MINUTA CON EL DETALLE DE LAS MODIFICACIONES AL ANTEPROYECTO DE ACTUALIZACIÓN DEL PLAN REGULADOR DE LO BARNECHEA

Todos estos ajustes fueron analizados por el Órgano Responsable y presentados al Concejo Municipal, el cual dio visto bueno para acogerlos. En función de lo anterior se presentan a continuación los ajustes y modificaciones realizadas, agrupadas según temática, y que motivan el ingreso de un informe ambiental complementario a la SEREMI de Medio Ambiente de la Región Metropolitana.

Ilustración 1-1 Ajustes en Estero El Carrizo N° 8 / Ex - Tranque Los Trapenses

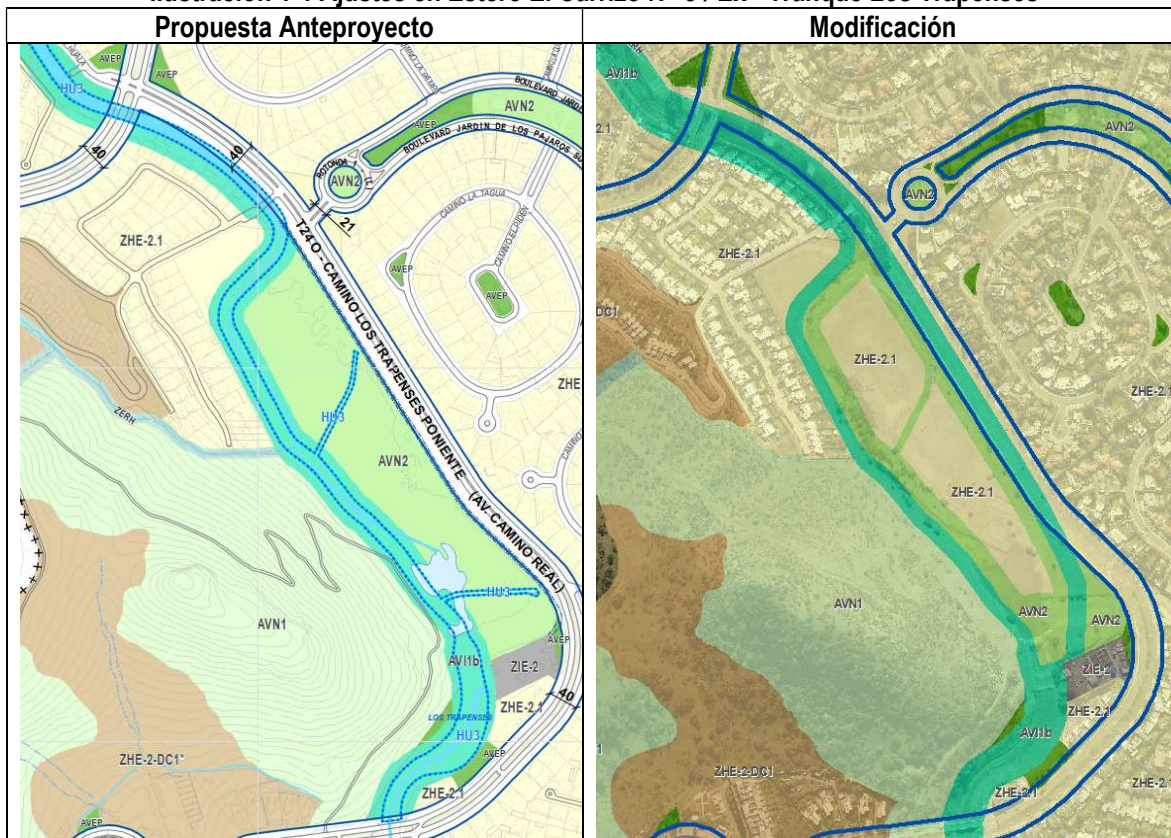
Posterior a esta reunión, el Municipio procedió a elaborar una propuesta de zonificación para el área achurada, incorporando una franja de área verde privada (AVN2) de 25 m de ancho desde el eje hidráulico del Estero El Carrizo, con la finalidad de definir un área de amortiguación en torno al Humedal Urbano Estero El Carrizo. De igual forma, el ajuste a la zonificación también considera la incorporación de una zona residencial ZHE-2.1 de 3,87 ha emplazada al interior del sector achurado, tal como se presenta en la siguiente ilustración

Ilustración 1-2 Franja de 50m: propuesta Municipal, según los criterios definidos

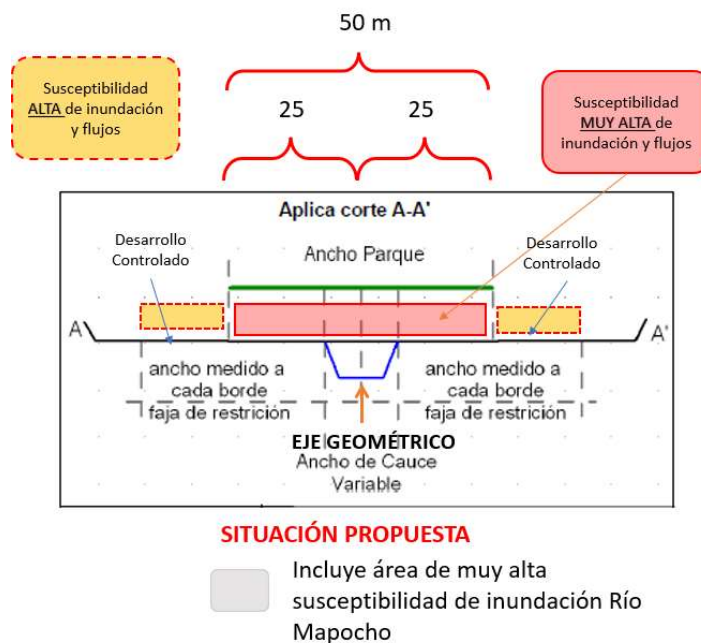
En función de lo anterior el Municipio propuso, conforme al Estudio de Riesgos, una franja homogénea de Área Parque Río Mapocho de 50 m, correspondiente a 25 m medidos desde el eje geométrico del cauce hacia cada costado. Con ello se garantiza lo siguiente:

- Franja que se puede determinar objetivamente por el Plan Regulador Comunal, mediante la cartografía elaborada. Los bordes del cauce son complejos de definir en toda la extensión urbana del cauce, por cuanto varían y deben realizarse estudios específicos por predio, de manera que la DOH- MOP lo pueda establecer.
- Incorporación, dentro del área parque de 50 m, del MUY ALTO Riesgo de Inundación, conforme al Estudio Fundado de Riesgo que acompaña al presente estudio de actualización.
- Incorporación, dentro del área parque de 50 m, del futuro polígono de Humedal Urbano asociado al Río Mapocho.
- Coherencia con el criterio aplicado a los Parques Quebrada y Estero del Arrayán, los cuales se asocian a zonas cuyo ancho total es similar (50 m total, 25 m a cada costado del eje geométrico).

Ilustración 1-3 Reducción del Número de Predios al Interior del Parque Metropolitano

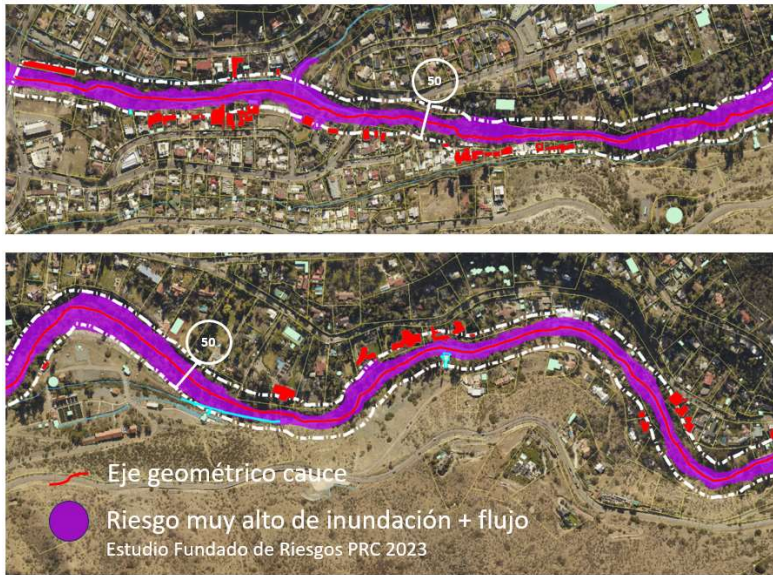
- Reducción de la cantidad de predios privados y viviendas construidas que cuentan, en su mayoría con permisos antiguos, y que resultan afectas a utilidad pública.

Ilustración 1-4 Ajuste al Parque Metropolitano Río Mapocho (sector cajones cordilleranos)

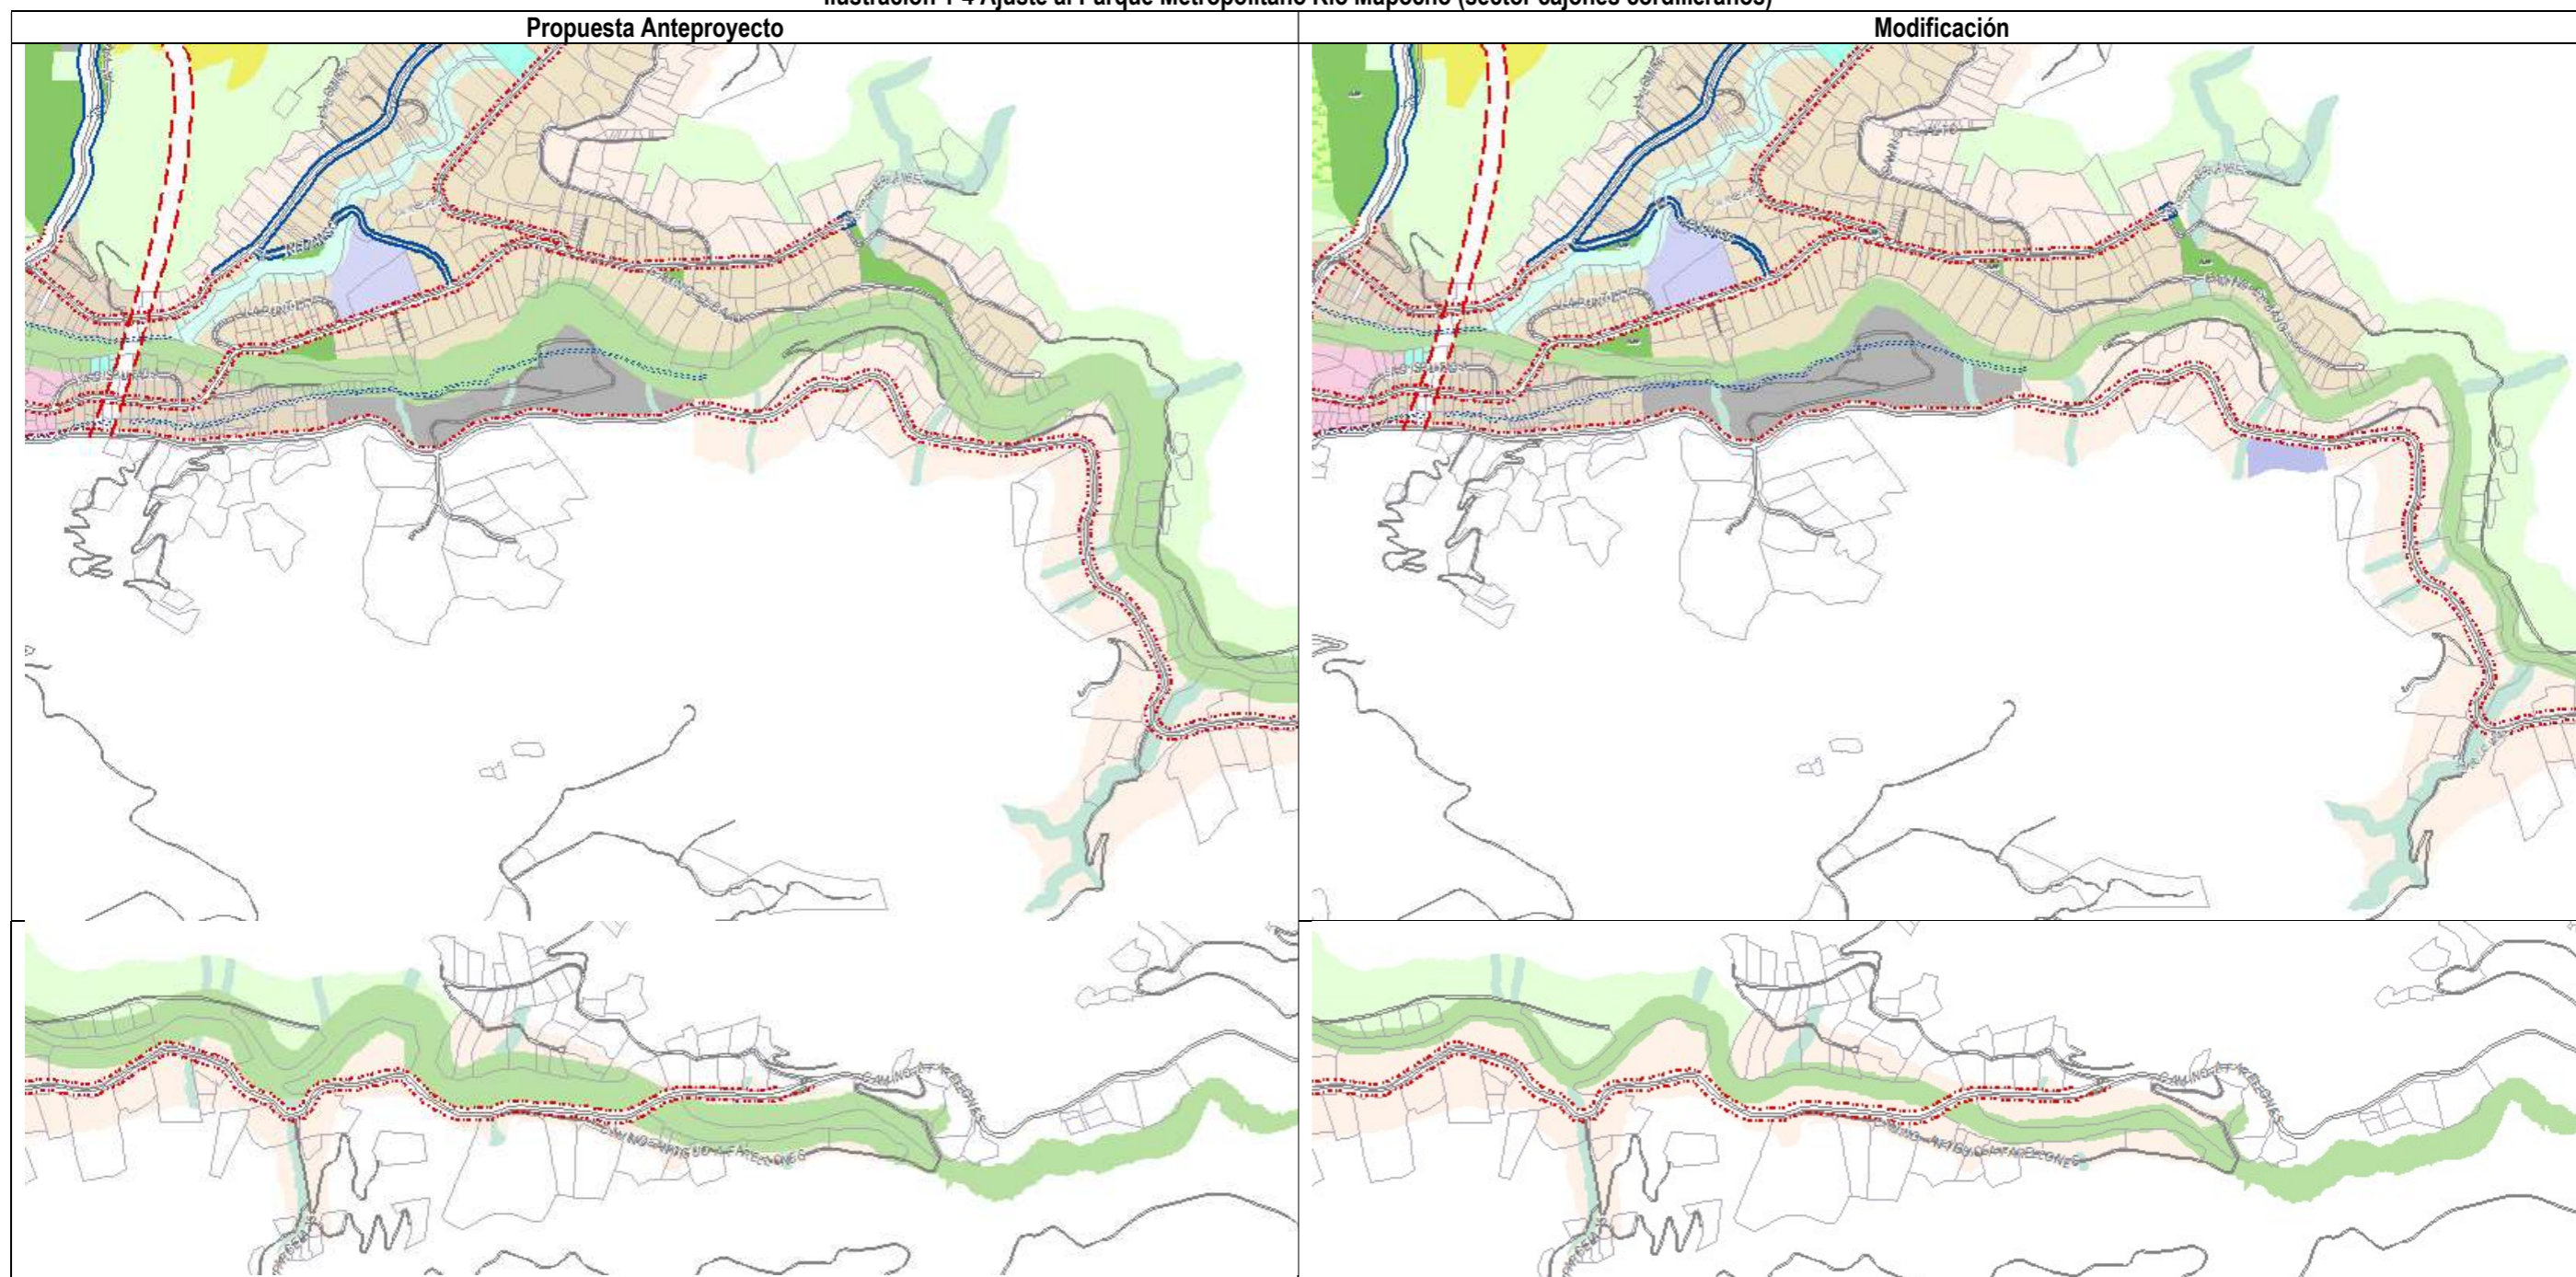
- Regulación de las zonas aledañas como Zonas de Desarrollo Controlado (ZHE-2-DC2 y ZHE-2-DC3), las que consideran una muy baja densidad que apunta únicamente al reconocimiento de las viviendas existentes (una por sitio) correspondientes a propiedades antiguas que colindan con la ribera del río, las cuales, en un porcentaje no menor, cuentan con permisos de edificación recepcionados. Esta zona residencial de muy baja densidad, si bien considera en parte áreas de alto riesgo, éstas pueden ser mitigadas, conforme al Artículo 2.1.17 de la OGUC.

1.1.3 Ajustes en Función de la Modificación MPRC-LB-30

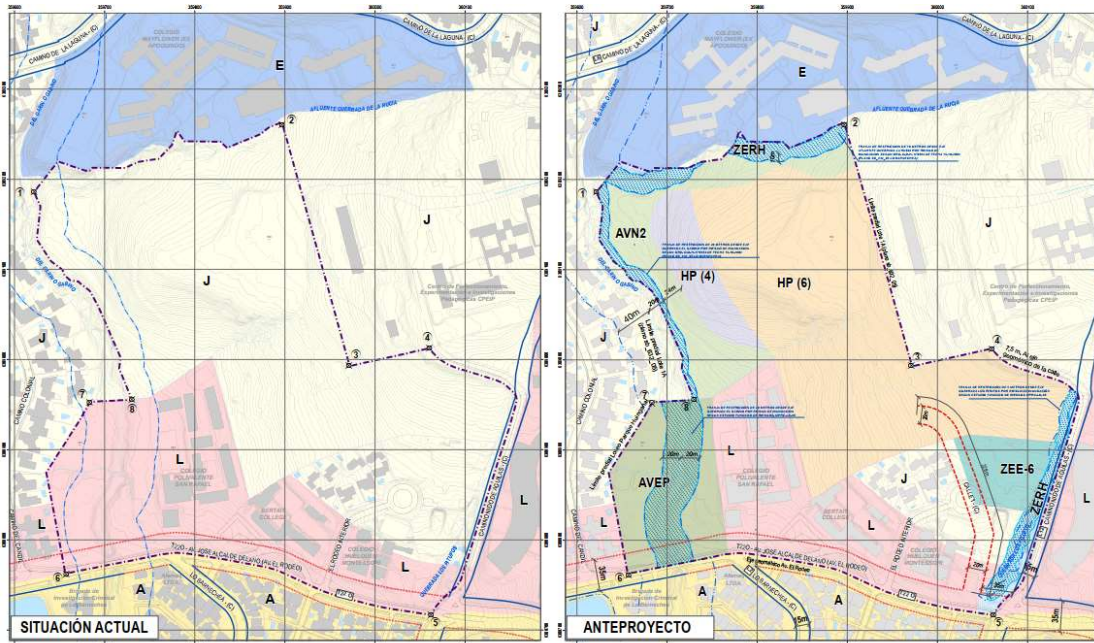
La modificación MPRC-LB-30 aprobada consideró un cambio en la zona J establecida por el PRC vigente, así como la incorporación de una apertura vial orientada a conectar el terreno donde se emplazará el proyecto de vivienda con Av. El Rodeo.

En función de lo anterior, se modifica la zona ZHP-6 inicialmente propuesta, dividiéndola en 2 nuevas subzonas (ZHP-6.1 y ZHP-4.1), lo que conlleva a una disminución de la densidad tanto en condición base como en condición con aplicación de incentivos. De igual forma, se reduce la zona de áreas verdes (AVN2) en 0,58 ha respecto de la superficie inicialmente considerada para este sector, mientras que la superficie de la zona ZEE-6 se mantiene y la zona residencial incrementa en 0,26 ha (ver imagen y cuadro siguiente).

Por último, desde el punto de vista de la vialidad, la modificación MPRC-LB-30 considera una apertura vial con una salida hacia Av. El Rodeo, la que se complementa en el presente ajuste al anteproyecto con una segunda salida hacia Av. El Rodeo y conexión entre ambas, lo que implica un incremento aproximado de 3.160 m² en la superficie afecta a declaratoria de utilidad pública.

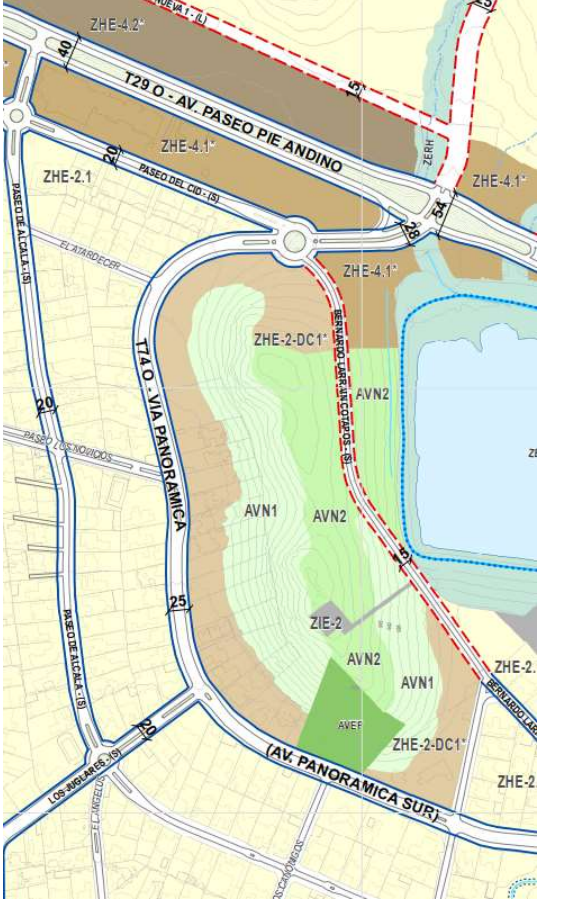
Propuesta Alternativa 3:	Propuesta Anteproyecto Ajustado:
<p>Zonificación como Inmueble de Conservación Histórica de la casona San Enrique.</p>	<p>Posterior a la evaluación de la casona San Enrique descrita en el Diagnóstico Ambiental Estratégico mediante los criterios establecidos en la DDU 400, se determina que la casona no cumple con los requerimientos para ser declarado inmueble patrimonial, contando con las siguientes modificaciones sucesivas: Permiso de Edificación 900 año 1987, Regularización 4940 año 1987, Planos de instalación de calefacción marzo 1995, Plano Seccional MR-80, plano seccional PS-41, Plancheta de levantamiento aerofotogramétrico Fuerza Aérea de Chile Enero-Marzo 1988.</p> <p>Se zonifica como zona de equipamiento exclusivo ZEE-3i.</p>

-Precisión de límites Zona ZERH:

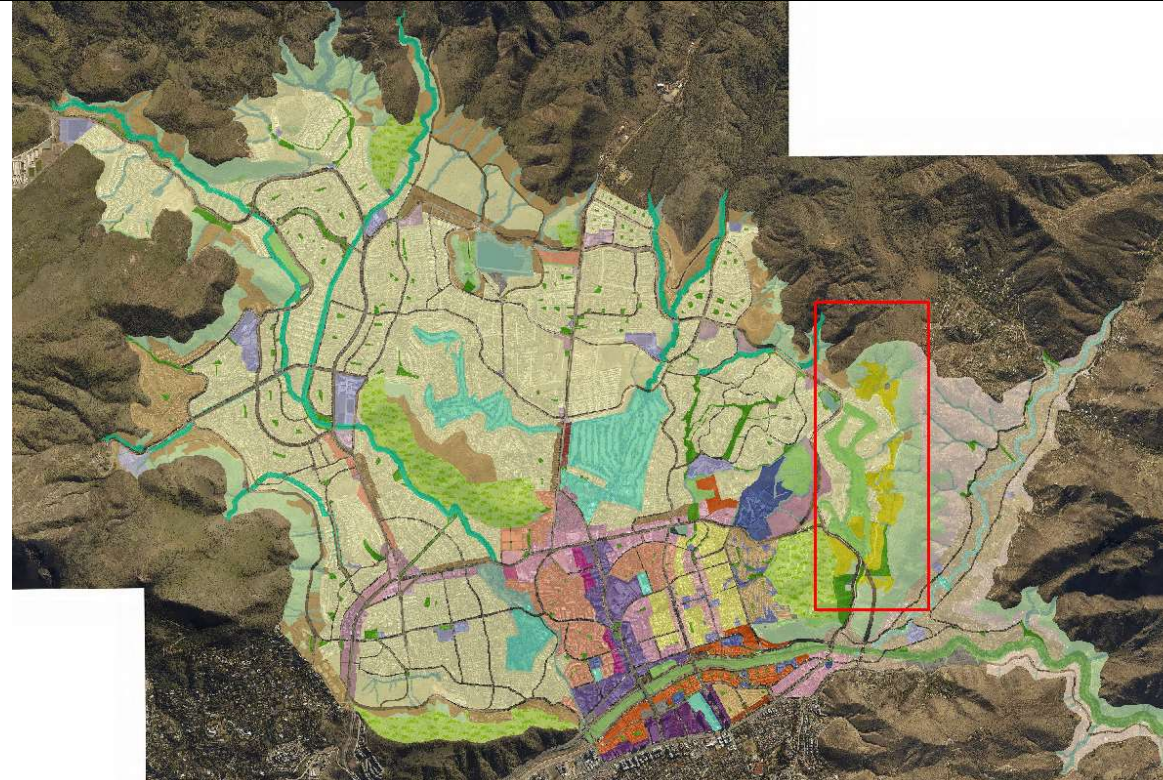
En base a la precisión del estudio de Riesgos actualizado a Octubre 2023, se determina el criterio para las zonas de Recurso Hídrico: Se mantiene el Riesgo AR1v (Área de riesgo de inundación por desborde de cauces), incluso en los tramos con cauces entubados reconocidos por la Dirección de Obras Hidráulicas; pero se ajusta la zona ZERH a los cauces principales.

Propuesta Alternativa 3:	Propuesta Anteproyecto Ajustado:
ZERH en áreas mayores al área definida como área de Riesgo, presente en cauces menores.	Ajuste de ZERH a cauces principales con el fin de proteger el recurso hídrico

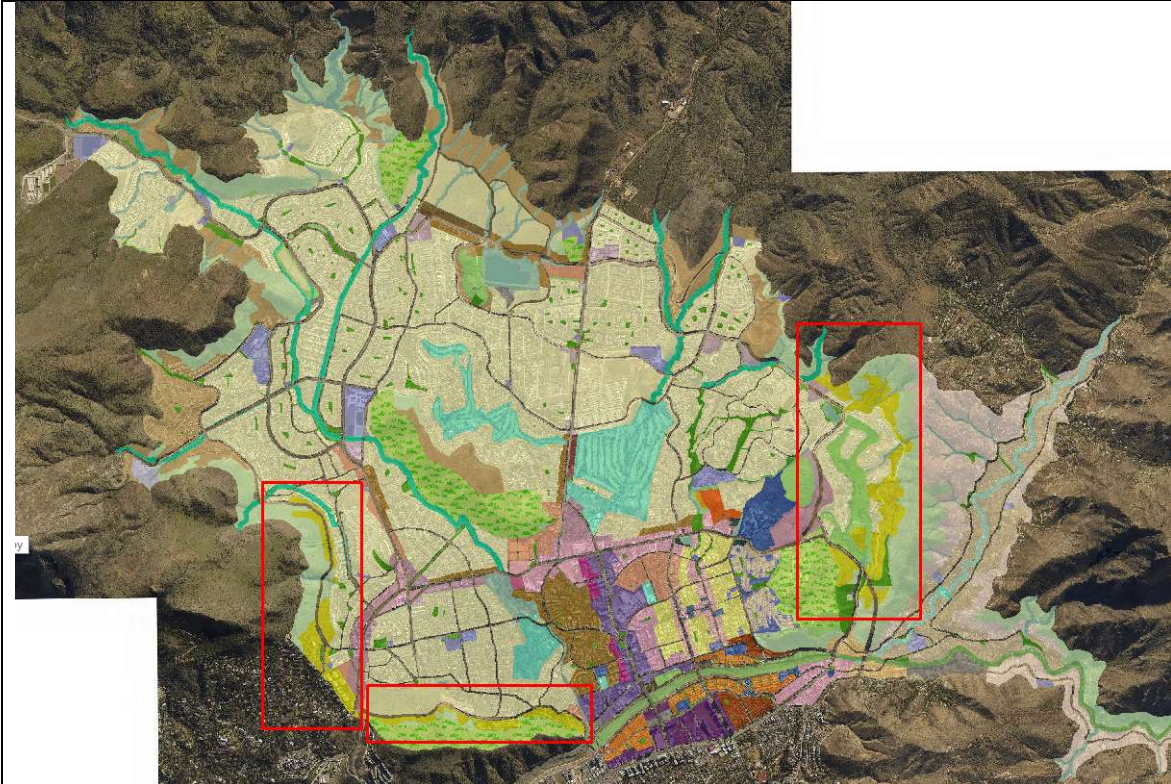
Propuesta Alternativa 3:
Zonificación de Zona ZHE-2.3 únicamente en borde interior de la comuna en el sector señalado.

Posterior a las diferentes solicitudes recibidas en los talleres de participación temprana del Anteproyecto, se adopta un criterio común de planificación en las zonas urbanas de la comuna que posean la situación de “borde interior” tanto como con las comunas de Vitacura y Las Condes, y dentro de la misma comuna, en el caso del sector de Valle Escondido. La urbanización de estas zonas, anteriormente con zona J (43 hab/ha) y zona K (19 hab/ha), queda ajustada a una densidad baja y con norma Habitacional Exclusiva de 30 hab/ha como norma base. Estas condiciones normativas pueden aumentarse a 60 hab/ha, condicionado al cumplimiento de incentivos normativos, baja ocupación de suelo y la presentación de Proyecto de Tratamiento Urbano Exterior sujeto a aprobación municipal, incluyendo una propuesta paisajística y manejo de áreas verdes libres del terreno.
